AUDITORÍA COORDINADA DE OBRAS VIALES

**PROYECTO “CONSTRUCCIÓN DE VÍA RÁPIDA,
BOULEVARD KUWAIT-CALLE DE LA SALUD, BOULEVARD
KUWAIT- BOULEVARD JOSÉ CECILIO DEL VALLE”**

INFORME N° 048-2016-DAM-CFTM-AM-A

Fig. 1. Intersección de Cuatro Accesos con un solo Carril por Sentido y Sin Control, Manual Centroamericano-Normas de Diseño Geométrico de las Carreteras Regionales, 2da Edición.

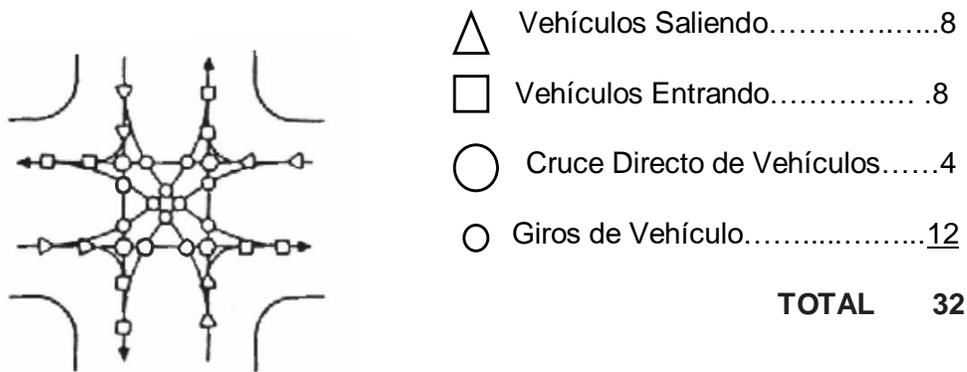
III.1.4.1 Al realizar la inspección In Situ del Proyecto, se detectaron dificultades en dos puntos críticos para los usuarios en cuanto a los cruces y bifurcaciones, mismas que están relacionadas con el diseño y señalización de las vías:

- a. Sobre la vía exprés, calle de Sur a Norte que conecta hacia Estadio Nacional (vía derecha) y Calle frente que conecta a Larach & Cia. (vía izquierda).
- b. Bajo la vía exprés, (calle existente), en cruce donde los vehículos toman alrededor de 32 direcciones diferentes y no existe señalización suficiente y adecuada (anteriormente existía un semáforo en ese punto) y para representar el hecho, se muestra la siguiente figura tomada del Manual Centroamericano-Normas de Diseño Geométrico de las Carreteras Regionales Segunda Edición **(Ver fotografías de intersección en Anexo 6 en página 44)**.

Fig. 1. Intersección de Cuatro Accesos con un solo Carril por Sentido y Sin Control

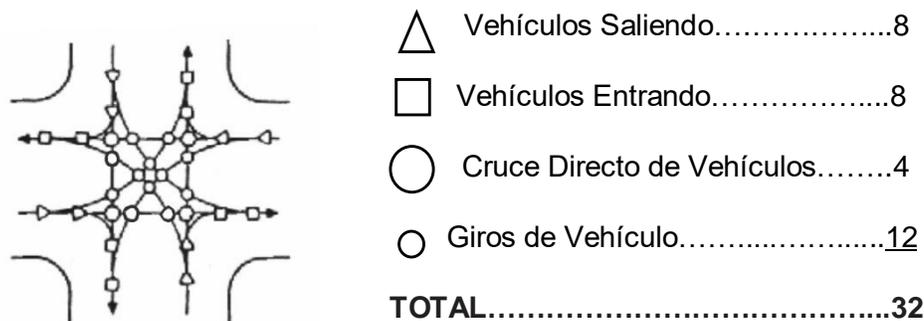
Al realizar la visita de campo se detectaron dificultades para los usuarios en cuanto a los cruces y bifurcaciones, mismas que están relacionadas con el diseño, señalización del proyecto y cruce o circulación para peatones. Por ejemplo:

- a) Sobre la vía exprés, bifurcación principal que conecta hacia Estadio Nacional Tiburcio Carías Andino (vía derecha) y Calle frente a Larach & Cia., vía izquierda **(ver Anexo 6 en página 44).**
- b) Bajo la vía exprés, (calle existente), en cruce donde los vehículos toman alrededor de 32 combinaciones de direcciones diferentes (Ver figura 1) y no existe señalización suficiente y adecuada (anteriormente existía un semáforo en ese punto) **(Ver fotografías de cruce en Anexo 6 en página 42).** Para ampliar el criterio, se muestra en la siguiente figura un diagrama de las dificultades para los vehículos en los giros, tomado del Manual Centroamericano-Normas de Diseño Geométrico de las Carreteras Regionales Segunda Edición.

Dicha situación contraviene lo establecido en el Reglamento de la Ley de Contratación del Estado, artículo 177, Planos y Especificaciones Técnicas: Los planos y Especificaciones técnicas de las obras deberán ser suficientemente descriptivos, de manera que permitan su

Esta situación en el Proyecto aumenta los riesgos de un accidente vial, así como aumento en los tiempos de circulación para el fluido vehicular bajo o sobre la vía.

Sobre el particular, en respuesta al Oficio de Presidencia TSC No. 3490-2016 el Alcalde Municipal manifiesta mediante Oficio DM/AMDC No.284-2016 de fecha 18 de octubre de 2016, en la respuesta numeral 10, literal b. iii. “Existe señalización vertical en toda la zona del proyecto, se colocaron un total de 7 rótulos tipo marco, 3 rótulos tipo bandera y 82 rótulos de señales preventivas (adjuntando fotos de algunos de ellos), con respecto a las estaciones de transporte público sólo se consideraron las que se ubican frente a Larach, con respecto a los semáforos estos estaban funcionando antes de finalizado el proyecto en todo caso quien los retiró de la zona fue el personal de movilidad urbana.”.

Ordenar al equipo de Infraestructura Vial que revise los diseños de infraestructura vial mediante criterios técnicos aprobados por normas aprobadas en el Manual de Carreteras de SOPTRAVI del año 1999, en atención al artículo 177, Reglamento de la Ley de Contratación del Estado, de modo que las inversiones en infraestructura vial de una eficiente solución vial a los usuarios.
